<b>OZNÁMENÍ ZMĚNY OPŽP 2014+</b>			číslo OZ: <b>10</b>		
Zhotovitel:	STASPO spol. s r.o., Těšínská 254,716 00 Ostrava - Radvanice				
Investor:	Město Kopřivnice	Datum: 19.5.2020			
Název akce: <b>Odkanalizování místních částí Vlčovice a Mniší</b>					
Registrační číslo: CZ.05.1.30/0.0/0.0/17_071/0006976					
Způsob odeslání / předání datum:		poštou <input type="checkbox"/>	e-mailem <input type="checkbox"/>	faxem <input type="checkbox"/>	osobně <input checked="" type="checkbox"/>
<b>Odkazy na</b>	specifikaci:	<b>viz. příloha</b>			
	na výkresy:	<b>viz. příloha</b>			
	na rozpočtové podklady:	<b>viz. příloha</b>			
	na jinou část smlouvy:	-			
<b>Stavební objekt</b> (číslo a název): <b>TZ 01.1 Kanalizační stoky Vlčovice</b>					
<b>Původní řešení:</b> Úprava ploch a skladeb místních komunikací byla v projektové dokumentaci určena v na šířku rýhy 1,035 m.					
<b>Popis problému:</b> Geologické podmínky způsobily nepředvídatelné rozšíření výkopů na až 1,8 m, což bylo podrobně vysvětleno ve ZL č.4 a č.8. Při těchto výkopech došlo pak i k popraskání a následné destrukci asfaltových povrchů, které původně měly vydržet. Především se tak stalo v části úzkých pásů asfaltových krytů, které zb

**PP ŽEBROVANÉ, SN 10, DN 300**  
**svislý výkop**  
**v místní komunikaci**

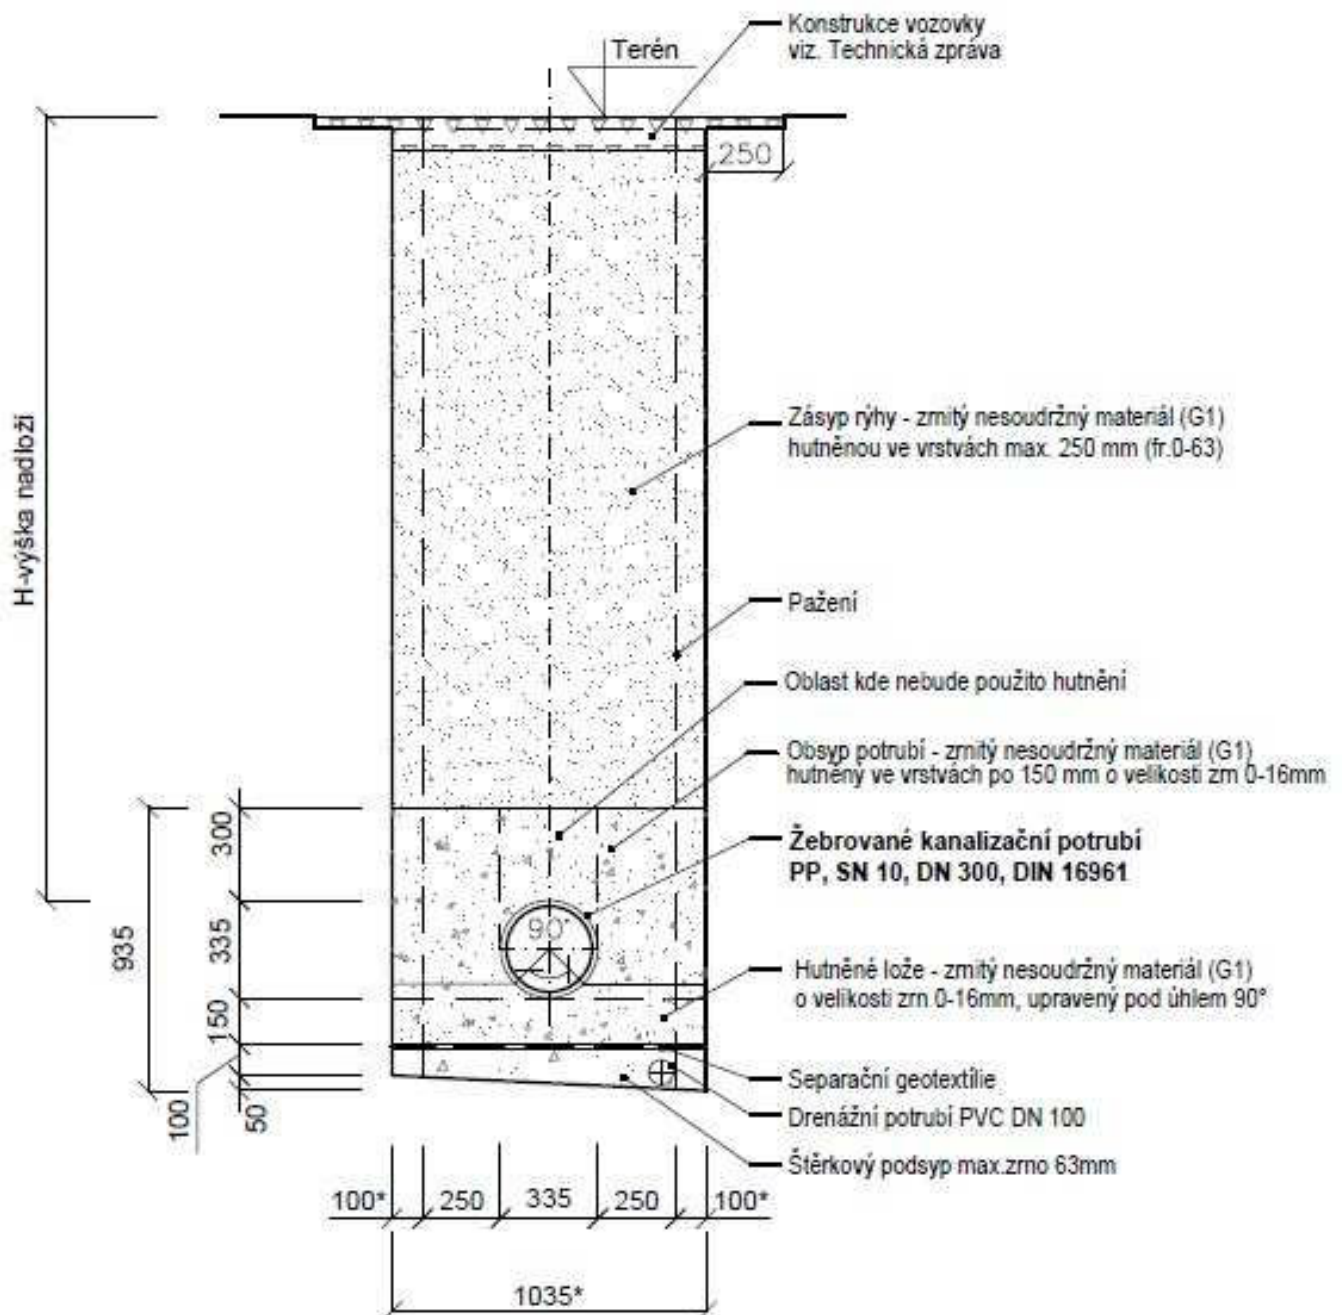
<b>Návrh řešení:</b> Na základě výše uvedených skutečností byla provedena pasportizace skutečně poškozených asfaltových povrchů a místních komunikací, které budou opraveny ve shodě s jejími technickými podmínkami.					
<b>Zdůvodnění řešení:</b> V návaznosti na zdůvodnění zvýšených zemních prací ve ZL-4 až ZL-8 došlo i k poškození asfaltových povrchů. Jedná se o nepředvídatelnou událost, kterou je nutno opravou komunikací napravit.					
Počet připojených listů specifikací:					
<b>Důvod vícepráce / méněpráce ve vazbě na zákon 134/2016, § 222:</b> Navržená změna nemění povahu stavby, navržený materiál změny je kvalitativně vyšší než původně navržený materiál v projektové dokumentaci.					
odstavec 4, § 222 <input type="checkbox"/>		odstavec 5, § 222 <input type="checkbox"/>		odstavec 6, § 222 <input checked="" type="checkbox"/>	odstavec 7, § 222 <input type="checkbox"/>
<b>Oznámení vydává:</b> zhotovitel
